## Recueil des avis issus de la consultation auprès des ministères et organismes

Projet :Parc éolien Pohénégamook-Picard-Saint-Antonin-Wolastokuk

Numéro de dossier : 3211-12-246

Étude d'impact sur l'environnement Volume 4 : Optimisation du parc éolien et réponses aux questions et commentaires du MELCCFP

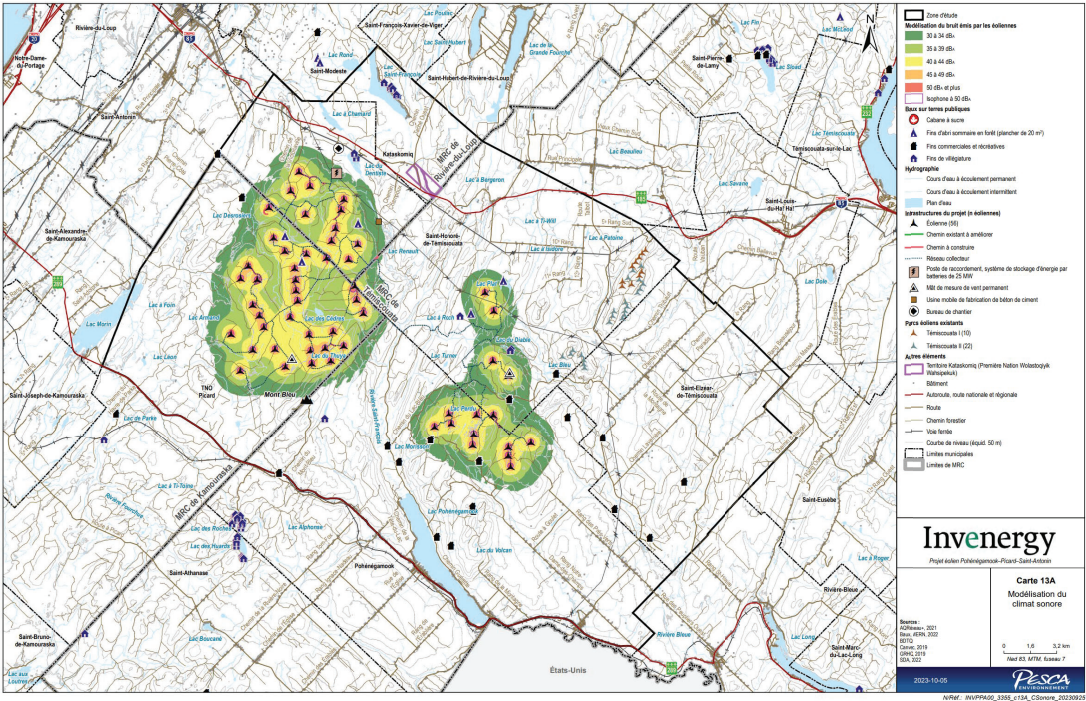
Texte du commentaire :
- Climat sonore en milieu humain

Une simulation du climat sonore de la configuration optimisée du projet comprenant 56 éoliennes a été réalisée (carte 13A de l'annexe C).

Selon la documentation, le secteur d'implantation du projet demeure le même et l'impact sur le climat sonore est similaire avec quelques faibles variations. La principale différence découle de la nouvelle configuration incluant les éoliennes N° 20, 21 et 69 au centre du parc qui entraîneront une augmentation de l'impact sonore à cet endroit. Il est mentionné qu'aucun chalet ou bâtiment n'est situé à proximité.
